東京電力福島第一原子力発電所 ALPS 処理水希釈放出設備及び関連施設の新設に関する検討の状況

令和3年12月20日に東京電力から事前了解願いが提出されたことを受け、令和3年12月27日に令和3年度第7回廃炉安全監視協議会を開催し、ALPS 処理水希釈放出設備等の新設に係る計画内容について確認を開始した。その後、廃炉安全監視協議会及び技術検討会において確認及び検討を重ねている。

技術検討会で確認した主な事項

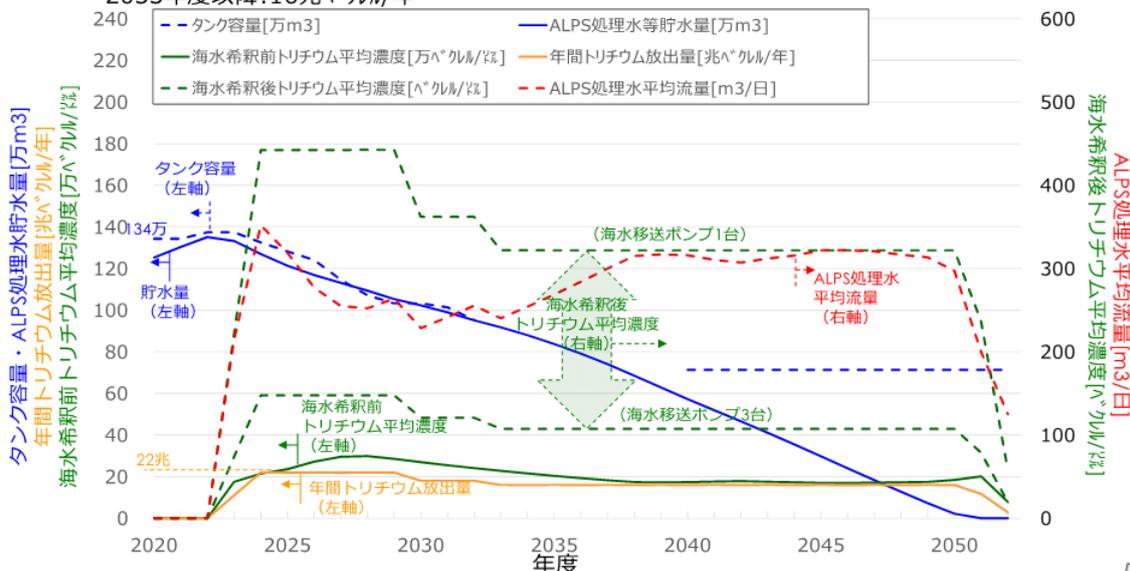
二次処理性能確認試験の状況から J1-C 群の 1000m³ 処理に 6 日間、J1-G 群の 1000m³ 処理に 8 日間を要しておりタンク貯蔵水の約 70% (約 93 万 m³) の告示濃度比総和が 1 を超える処理途上水の二次処理が ALPS 処理水希釈放出のスケジュールの律速になる懸念がある。二次処理が ALPS 処理水希釈放出のスケジュールと整合していることを説明すること。

二次処理性能試験は、増設 ALPS として 3 系統あるうちの 1 系統を使用したため、試験に 6 日間～8 日間要しているが、3 系統使用すれば 2、3 日で 1000m³ 処理が可能です。また、ALPS 処理水の放出シミュレーションにおける ALPS 処理水の放出量は年間の平均で最大 350m³/日です。日々の汚染水の発生量 100m³/日～150m³/日の ALPS 処理を踏まえると二次処理量は最大で 200m³/日であり、二次処理が律速になることはありません。

【ALPS 処理水流量の調整】

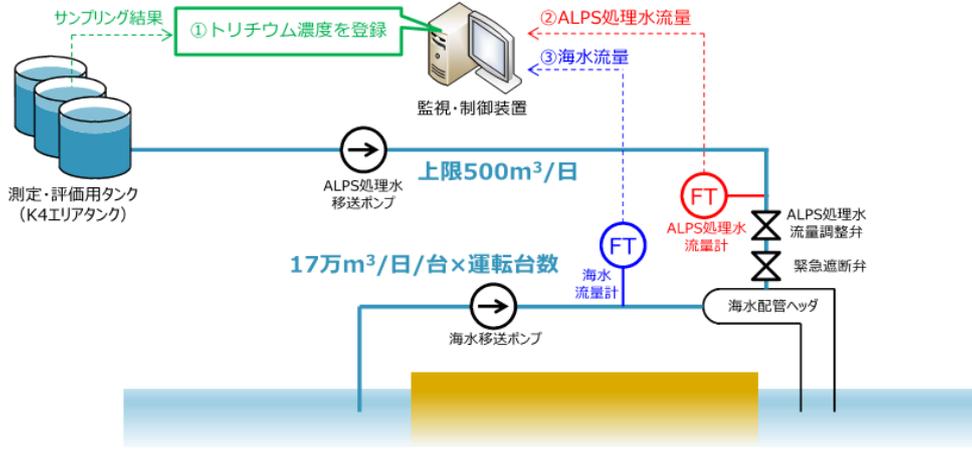
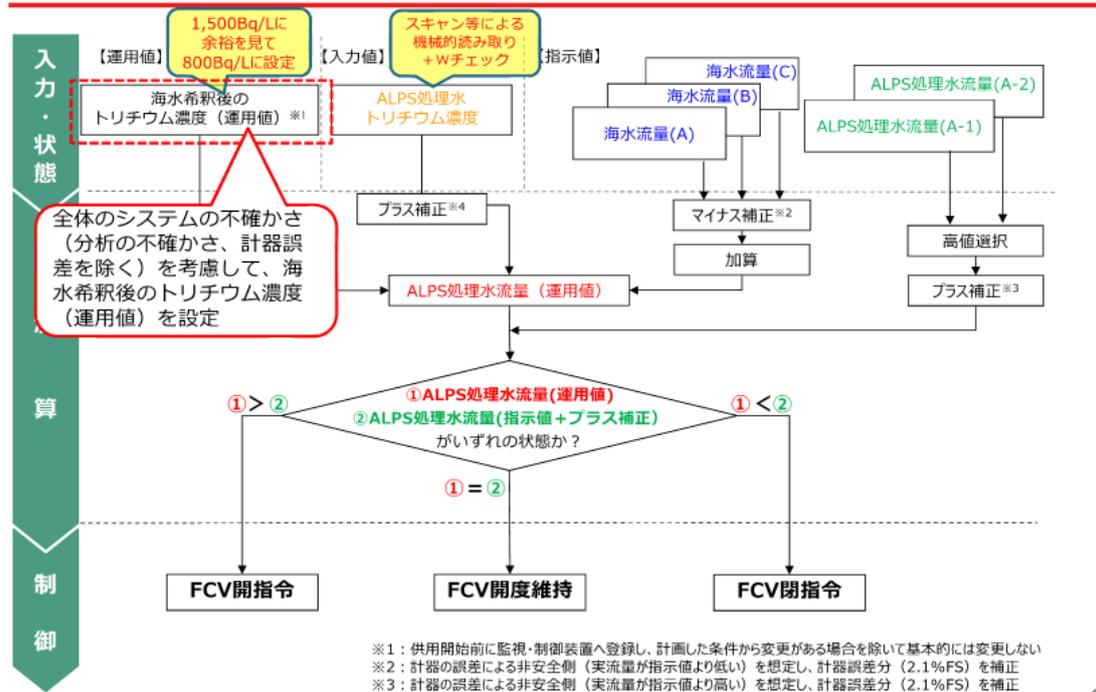
放出水のトリチウム濃度を、放出前のトリチウム濃度と希釈水量から評価して、トリチウム濃度が 1,500Bq/L を下回ることを確認するとしているが、その評価方法について説明すること。

併せて、処理水の海水への混合希釈率の調整及び監視が適切に行われることが重要であり、混合希釈率の調整及び監視の仕方について説明すること。

海水希釈後のトリチウム濃度は、①ALPS 処理水トリチウム濃度②ALPS 処理水量③海水流量の関係式より導出します。流量計から得た ALPS 処理水流量と海水流量によりリアルタイムで海水希釈後のトリチウム濃度を確認します。

海水希釈後のトリチウム濃度（運用値）は、全体のシステムの不確かさ（分析不確かさ、計器誤差を除く）を考慮し、1500Bq/L に余裕を見て 800Bq/L に設定します。

ALPS 処理水の海水への混合希釈率の調整は、海水移送ポンプを定格運転するため、ALPS 処理水流量を制御する設計としています。具体的には、放出操作の際に、予め確認した ALPS 処理水のトリチウム濃度を監視・制御装置へ登録し、当該トリチウム濃度と希釈後のトリチウム濃度の設定値（1,500Bq/L 未満）を踏まえて、所定の混合希釈率（100 倍以上）になるよう、ALPS 処理水流量調整弁の開度を自動調整する設計としています。なお、ALPS 処理水流量調節弁は、設定値が希釈放出する前のトリチウムの濃度と希釈する海水の量で一義的に決められますので頻繁に流量調整は行われず、弁の開度は、ほぼ一定の開度で制御します。

放出操作中は、監視・制御装置にて ALPS 処理水流量並びに海水流量を常時監視しており、所定の混合希釈率を満足しない場合は、ALPS 処理水移送ラインに設けた緊急遮断弁をインターロックにより自動的に閉止させる設計としています。

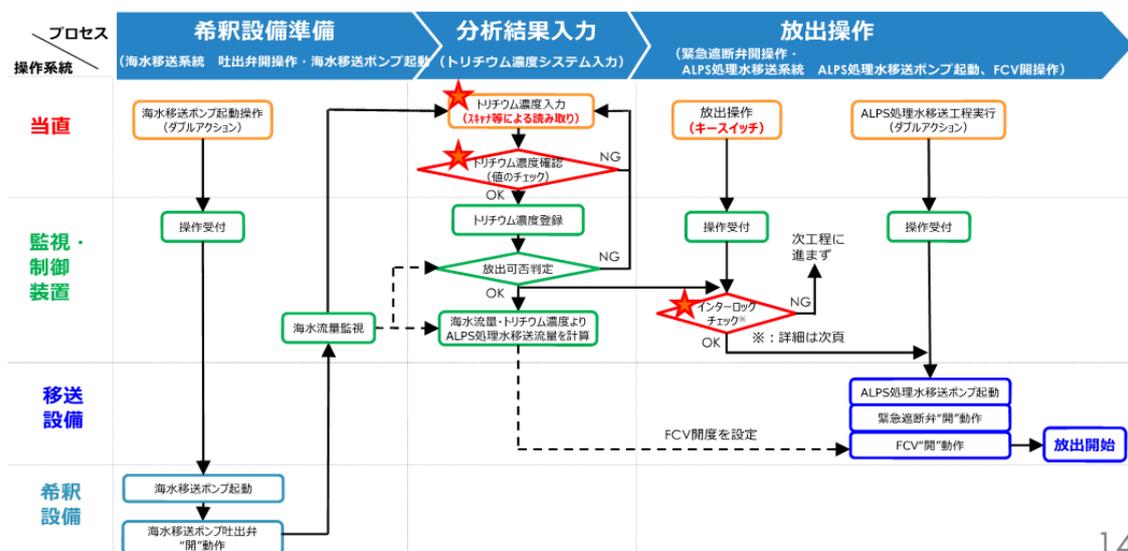
タンク群が受入、測定・確認、放出の工程をローテーションしながら運用されるが、ローテーション運用時の誤操作等にて測定・確認前の処理水が誤って放出される等の不適合が生じないように、誤操作防止対策（ヒューマンエラー防止対策）が採られていることを説明すること。

インターロックチェックにより運転員が誤ってタンク群を操作できないようにします。また、制御装置により各タンク群がどの工程にあるかを管理します。インターロックには、設備の状態（水位、循環ラインの弁）、制御装置の工程管理、操作員の操作の組み合わせで想定外の操作・動作をしない設計にしており、放出操作はさらにキースイッチの操作が必要な設備とします。

トリチウム濃度の監視・制御装置への登録はヒューマンエラー防止のため、スキャナ等による機械的な読み取りとします。登録された値が正しいかは、複数人でチェックします。

誤放出が無いよう、監視・制御装置は選択タンク群が測定・確認工程を完了していること、他タンク群のバウンダリ弁が全閉であること等をチェックするインターロックを設置します。同様の仕組みが測定・確認用設備にもあり、いずれも運転員がボタンを押しただけで進行するというのではなく、監視・制御装置で弁の状態、あるいは、その前の工程、手続を踏んだかを確認する仕組みとします。

緊急遮断弁-1の構造概略

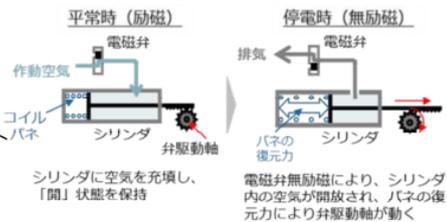
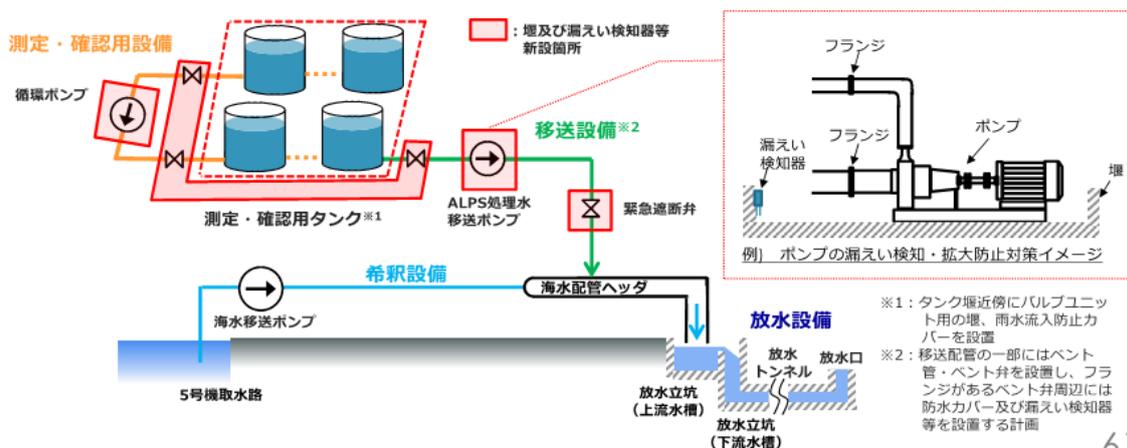
緊急遮断弁のバネ付き M0 弁(動作時間 10 秒)及び三方 A0 弁の構造図を示したうえで弁動作挙動を説明すること。緊急遮断弁 (M0 弁、A0 弁共) の弁特性、健全性及び遮断性能の信頼性について説明すること。

緊急遮断弁-1 (M0弁)

➤ **電源喪失時全閉 スプリングリターン式電動緊急遮断弁**

- 全開時はモータが駆動し、バネを巻き上げながら弁開にする
- 弁が全開になると内蔵されるブレーキが作動し、巻き上げたバネが戻らないよう保持する (平常時)
- 電源の遮断によりブレーキが開放され、バネの力により弁閉となる
- 開→閉: 10秒以内

- シリンダ内のピストンを加圧し、ピストンの移動により発生する直線運動を回転運動（弁駆動）に変換
- コイルバネを内蔵し、停電時に作動空気の電磁弁が無励磁になることにより、シリンダ内のエアを開放してピストンを動かす
- 開→閉: 約 2 秒

- 緊急遮断弁-2は、可能な限り素早く放出を遮断する設計としたため、ウォーターハンマー対策が必要となり、この対策として三方弁を採用。
- 受入れタンクは、緊急遮断弁-1が閉となる移送量と緊急遮断弁-1～緊急遮断弁-2までの配管の内包量の約1.1m³以上の容量を準備することを計画。

なお、弁特性、健全性及び遮断性能の信頼性については、弁納入時の受け入れ検査や、系統試験で確認を行っていきます。また、定期的な保全を行うことで信頼性を確保します。

【公衆への放射線影響の程度】

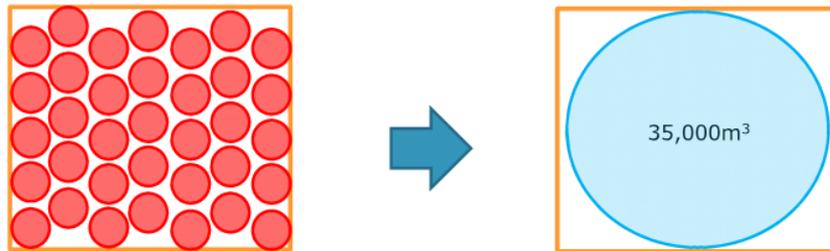
受入、測定・確認、放出の工程で用いるタンク群はタンク間連絡弁を開けて運用されることから、令和3年2月13日福島沖地震及び令和4年3月16日福島沖地震において確認された地震時のタンクの位置ずれ及び連結管の変位への対策（連絡弁は閉止して運用する等）ができない。地震により、タンク又は連結管が損傷した場合の放射線影響評価結果について説明すること。

測定・確認用タンク（現在のK4エリアタンクを流用）は、原子力規制委員会の「耐震設計の考え方」（2021年7月7日）に基づき、耐震クラス分類は『Cクラス』が適切と考えています。

- ・ 震度5弱以上の地震発生時、連結弁が開状態となっているタンクについて、優先的に現場確認を行い、漏えいが確認された場合は速やかに連結弁を閉とする。
- ・ 地震により耐震Cクラスのタンク等が損傷し、貯留水が敷地外へ著しく漏えいすることを防止するために基礎外周堰を設置する。当該堰については耐震Bクラスとし、Bクラスの構築物に要求される水平方向設計震度に対して、必要な強度を確保する。
- ・ 貯留水が漏えいし、基礎外周堰内に溜った場合には、仮設ポンプ・高圧吸引車等にて漏えい水の回収を行う。回収した漏えい水は、健全なタンク・建屋に排水を行う。

測定・確認用タンクが地震等により機能喪失した場合の公衆への放射線影響評価を行った結果、直接線・スカイシャインによる被ばく線量が $1\ \mu\text{Sv}/\text{年}$ 未満、トリチウムを含む水から蒸発した水蒸気が拡散、敷地境界に居住する人が呼吸により摂取するトリチウムによる内部被ばくが 0.4 未満となっています。

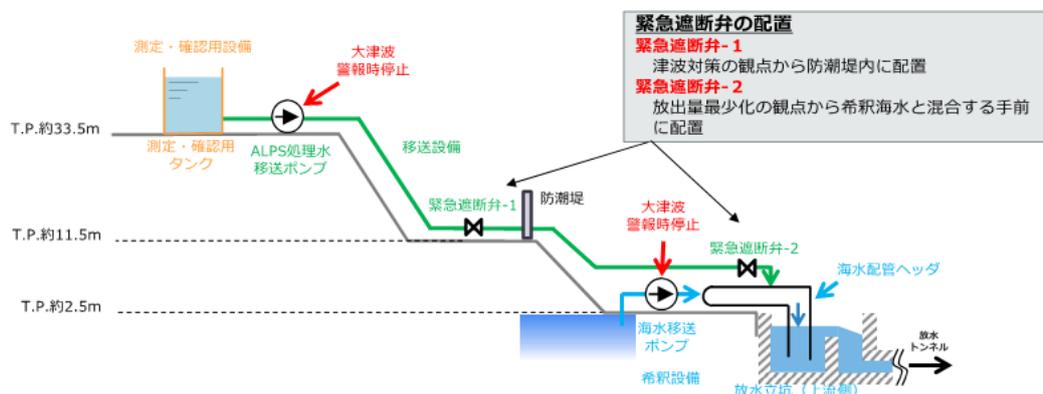
内閣府が切迫性を指摘している日本海溝巨大地震にともない海抜 11.8m の津波が福島第一原子力発電所に襲来すると想定されている。そのような津波が襲来した場合、立坑、海水移送ライン、海水ポンプ、緊急遮断弁、ALPS 処理水移送ライン等ほどの程度損傷することを想定しているのか。また、その損傷にともなう環境影響評価について説明すること。

ALPS 処理水希釈放出設備の内、希釈設備を除く、測定・確認用設備及び移送設備の一部については津波が到達しないと考えられる T.P. 約 33.5m 以上の場所に設置します。

日本海溝津波による解析結果を踏まえると、T.P. +2.5m 盤は浸水深 9 m 以上となり、海水ポンプ等の設備は浸水する可能性が高いと想定されます。T.P. +11.5m 盤にある緊急遮断弁 (1) は防潮堤で囲われているため浸水せず、ALPS 処理水移送ラインは、地上高 0.3 ~ 0.4m 程度に敷設予定であり、最大浸水深はいずれの位置においても 0.2m 未満のため浸水は想定していません。

また、日本海溝津波が襲来した場合でも、T.P. 2.5m 盤にある放水立坑、放水トンネル、海水移送ライン基礎等は津波の波力に耐える設計としております。また放水立坑（上流水槽）の配置も工夫し、海水移送ラインに直接的に津波が襲来しない工夫しており、復旧性に考慮するとともに、T.P. 2.5m 盤に設置する海水ポンプ等の機器は予備品を持つことを計画としております。また T.P. 8.5m 盤にある緊急遮断弁、ALPS 処理水移送ラインは、防潮堤の内側であるため津波による損傷はないように設計しております。**（配置の工夫について図で説明するように依頼中）**

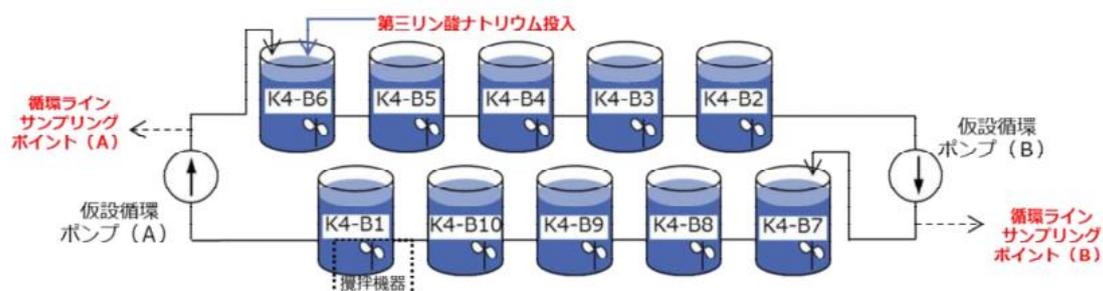
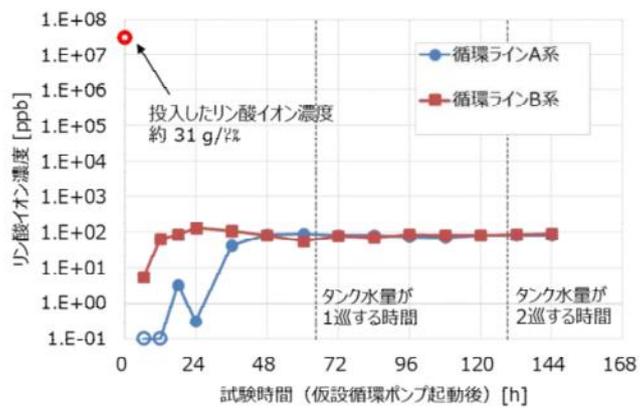
令和4年2月に実施した循環攪拌試験の結果を示し、タンク内処理水の放射能濃度の均質化が十分図られていることを説明すること。また、循環攪拌試験では主要7核種+トリチウム及び試薬を分析対象として実施するとしているが、その妥当性、技術的な根拠について説明すること。特に、試薬と放射性物質の粒径、質量の違いを考慮したうえで、十分に検証可能であることを説明すること。

また、粒子状の放射性物質がタンク底部、連絡管弁や継手部等へ沈降・残留しないか、沈降・残留が発生した場合の対策について説明すること。

循環攪拌実証試験の結果を踏まえ、循環攪拌運転により代表試料を採取できると判断しました。

- ・試験開始前にタンク1基(K4-B6)に第三リン酸ナトリウム全量を投入した、非常に保守的な初期状態で開始したものの、タンク水量が二巡した以降に循環ラインサンプリングポイント(A),(B)から採取した水に含まれるリン酸の平均濃度が、理論値80ppbとほぼ等しい84.5ppbであった。
- ・保守的な初期条件により、タンク内から採取した水に含まれるリン酸濃度の平均は86ppb、標準偏差9ppbとなり、若干のばらつきが確認されたものの、タンク内のトリチウム濃度の平均は $1.51 \times 10^5 \text{Bq/L}$ 、標準偏差 $0.029 \times 10^5 \text{Bq/L}$ となっており、循環攪拌運転により均一の効果が確認されました。

ALPS処理水に含まれる放射性核種は基本的に水に溶解しているものです。一方、リン酸も水に溶解しているものです。そのため、リン酸による検証で十分と考えています。

なお、沈降性の物質に対する懸念については、ALPS処理水等貯留タンクから測定・確認用タンクへALPS処理水を受け入れる際は、念のためフィルタに通水した後に受け入れる計画とすること、今回測定・確認用タンクに転用するK4タンクはタンク内の清掃を実施することで対策を行います。

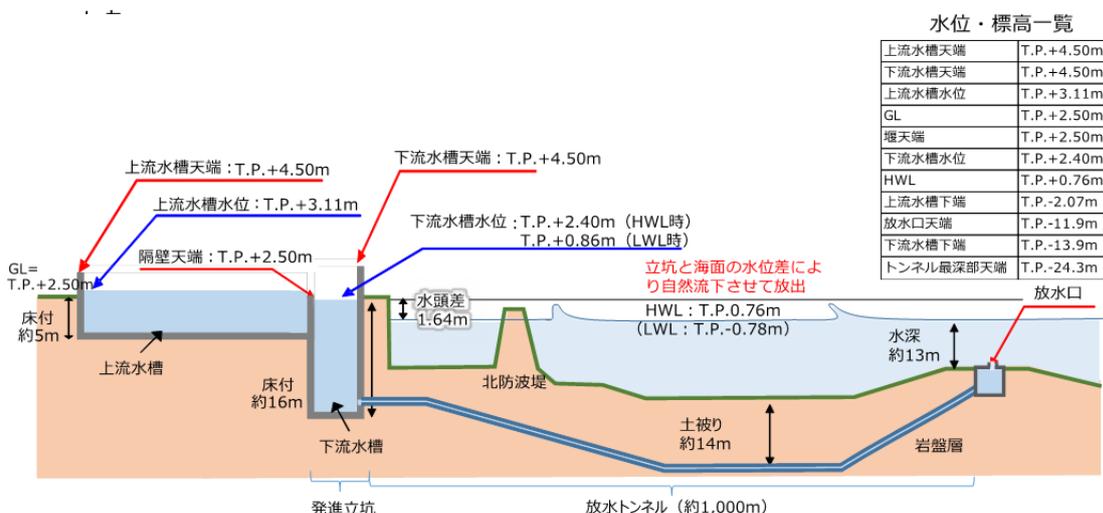
放水立坑、海水トンネル及び放水口の構造強度、耐震性（安定した地盤・岩盤に設置され耐震性に優れた構造であること、また、構造欠陥や割れ発生が無く、漏えいのリスクが少ないこと）及び水理設計（海水位の変動、トンネル圧力損失、圧力上昇等を考慮して、放水立坑と外洋海面の水頭差により、放出水が定格流量で流れること）について、定量的に説明すること。

各種準拠規格及び基準に則り「安全性：荷重の作用によって生じる材料の応力度が許容応力度以内であること」、「耐久性：設計供用期間中に、ひび割れや塩化物イオンの進入に伴う鋼材腐食により、構造物の性能が低下しないこと」「耐震性：耐震Cクラスとし、設計水平震度 $kh=0.2$ を用いて照査を行う。」の各々評価を実施し、応力度照査の結果、耐久性の評価（ひび割れ幅）の結果、耐久性の評価（塩害）の結果、浮き上がりの照査の結果で問題ないことを確認しております。なお、供用期間中は、鉄筋コンクリート製の躯体に対して、保全を不要とするまでの保守的な設計としています。（定期点検は長期点検計画に基づき実施する。）

水理計算では、ポンプ2台（流量： $4 \text{ m}^3/\text{s}$ ）、3台（流量： $6 \text{ m}^3/\text{s}$ ）運転の条件において、変動要素となる潮位および貝付を考慮して水理計算を実施しており、ポンプ2台のケース、ポンプ3台のケースでも、放水立坑（下流水槽）の水位と立坑天端に対して約1.5～2.1m程度余裕があり、溢水するリスクが少ないことを確認しております。放水立坑（上流水槽）の水位は、潮位の影響を受けずポンプからの放水流量により変動し、放水立坑（下流水槽）の水位は、放水トンネル通して自然流下とするため、潮位により変動します。なお、台風等設計波高相当（7mの高波浪）の条件も計算に反映し、外洋波浪の変動による影響が小さいことも確認しています。

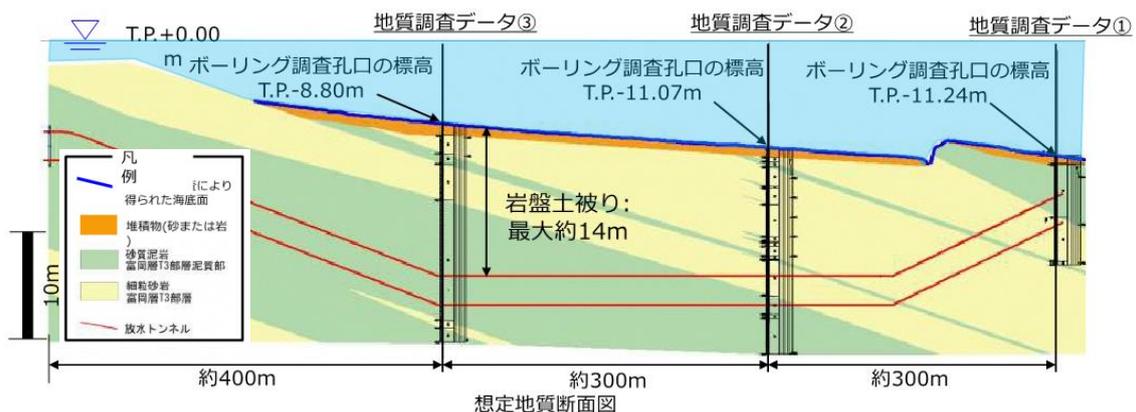
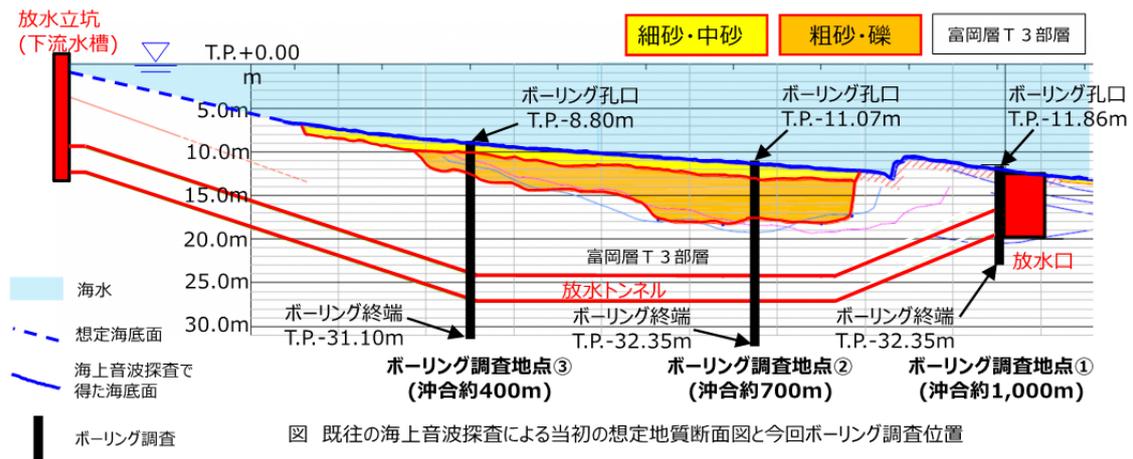
海域での地質調査等の結果、とくに、ボーリング調査の柱状図やコア写真、各種試験結果と、陸側から海底放出口までの海底トンネル沿いの詳細な地質断面図を示し、設計に利用した地質データ（過去に行った調査結果、文献）とあわせて説明すること。

今回ボーリング調査の目的は放水トンネル工事を安全に施工する目的で調査を実施するものであり、国土交通省シールドトンネル工事の安全・安心な施工に関するガイドライン（案）等に則り、調査進めております。調査地点：トンネル標準示方書〔共通編〕・同解説/〔シールド工法編〕・同解説に則り、3地点を設定し、調査深度：設計のトンネル下端レベルから1Dを目安に設定（設計上は一定以上の土被りを確保できればよい）しています。

調査結果から放水トンネルの縦断線形を、地質調査データから想定した地質断面図に重ね合わせた結果、放水トンネルはすべての区間において岩盤内を通ると判断しています。

地質調査データ①の地点は、放水口設置位置および放水トンネル到達地点であり、岩盤内(富岡の砂岩、泥岩)に設置できることを確認、地質調査データ②の地点において、放水トンネルが岩盤内(富岡層の砂岩、泥岩)に設置できることを確認、地質調査データ③の地点において、放水トンネルを岩盤内(富岡層の泥岩)に設置できることを確認しました。

- ・ 既往の海上音波探査による地層構成では、表層に細砂・中砂、粗砂・礫が堆積し、その下に富岡層 T3 部層がある地層構成であると想定した。
- ・ 今回、①(沖合 1,000m)地点、②(沖合 700m)地点および③(沖合 400m)地点におけ

るボーリング調査を行った結果、②および③の地点において表層の砂を中心とする堆積層は、音波探査の結果に基づいた想定よりも薄いことが確認されました。また、すべての地点において、砂岩と泥岩の互層から成る地層(富岡層 T3 部層)構成であることが確認され、既往の海上音波探査と整合し、放水トンネルを構築する際には安全に施工できると判断しました。

取水方法 全体概要図

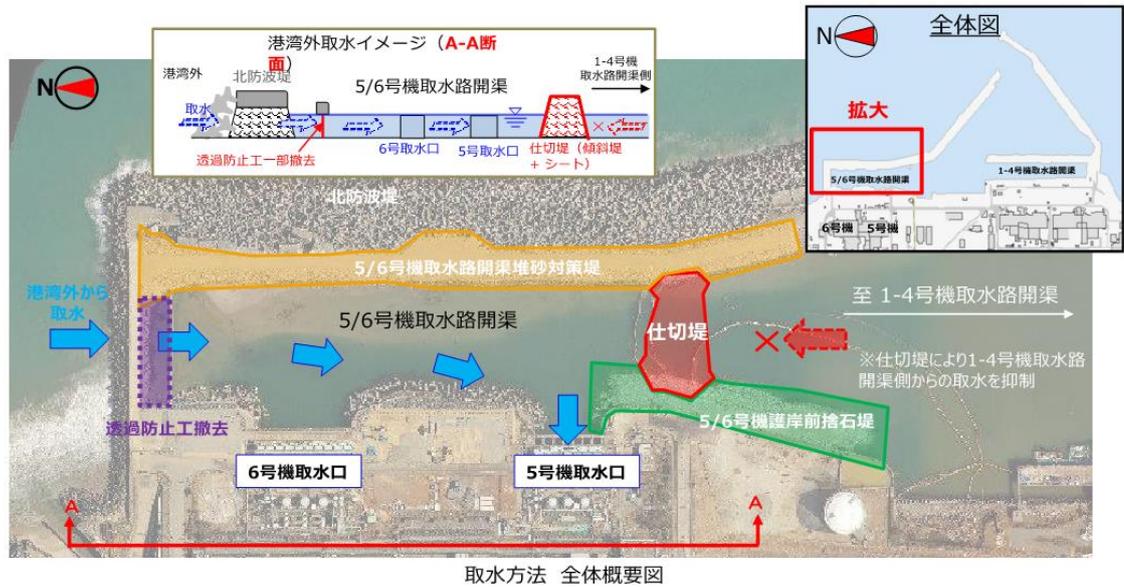
海水移送ポンプの取水に港湾内の海水中の放射性物質が流入することはないのか。既設5・6号機の取水路開渠を使用することにより取水池や貯水槽に残存している汚染物質が浮遊し希釈水に混入することはないのか。既設5・6号機の取水槽開渠を使用した、貯水池および取水路の造成・整備工事の仕方、設計の考え方について説明すること。併せて、港湾内の底にある堆積物の放射性物質測定結果についてこれまでの測定結果を示すこと。

基本的な考え方として、5/6号機取水路開渠を仕切堤（捨石傾斜堤＋シート）にて、1-4号機側の港湾から締め切り、北防波堤透過防止工の一部を改造し、港湾外から希釈用の海水を取水します。その結果、1-4号機側の港湾から締め切り、港湾外から海水を取水することで、港湾内の比較的放射性物質濃度の高い海水の引き込みを抑制できると考えております。

5/6号取水路開渠に堆積しているものは細砂が主体ですが、移動限界シールズ数（それ以下では砂は移動しない）は0.11と一般的に定められております。今回の取水量からは、シールズ数0.01であり、移動限界シールズ数よりも十分小さいため、港湾内の海底土（細砂）の移動するリスクは低いと考えております。

海底土の放射性物質濃度について、5/6号機取水路開渠内の被覆土上の堆砂は(A)、北防波堤を透過したものであり、港湾外(T-1)と同等レベルです。一方で、シルトフェンスより南側(B, C)は、濃度が高く、1-4号機側の港湾内からの海底土(K排水路等からの持込土砂含む)の影響があるものと考えられます。

シルトフェンスを仕切堤に切り替えることで、1-4号機側の港湾内からの海水および海底土の移動が抑制されるため、港湾内の放射性物質の取水箇所への移行を防止できると考えています。なお、5号機取水路に関しては海底堆積物の除去は予定しております。

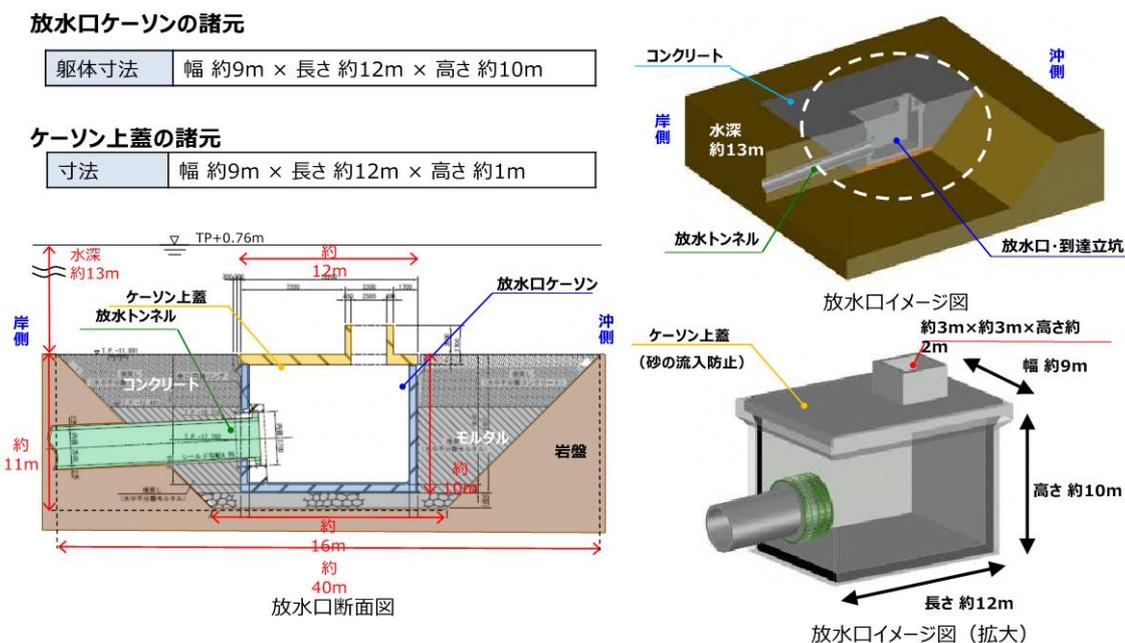
放出口の形状、大きさについて説明すること。
 放出口からトンネルに海底土が流入することはないのか。また、ALPS 処理水の放出により海底土を巻き上げ、海底に堆積している放射性物質を拡散、現在行っている海洋モニタリングに影響を与えることはないのか。

放出口ケーソンは幅約 9m×長さ約 12m×高さ約 10m の大きさです。
 設置場所が岩礁帯であり、放出口のまわりはコンクリートで周辺を埋め戻してあります。また放出口の出口は、3 m×3 mの狭い形状であり、海底土が流入するリスクは少ないと考えております。
 放出口のまわりはコンクリートで周辺を埋め戻しており、海底土を巻き上げる可能性は低いと考えております。また、モニタリング値に変化を与えることはないと考えておりますが、引き続き海域モニタリングは継続的に実施していきます。
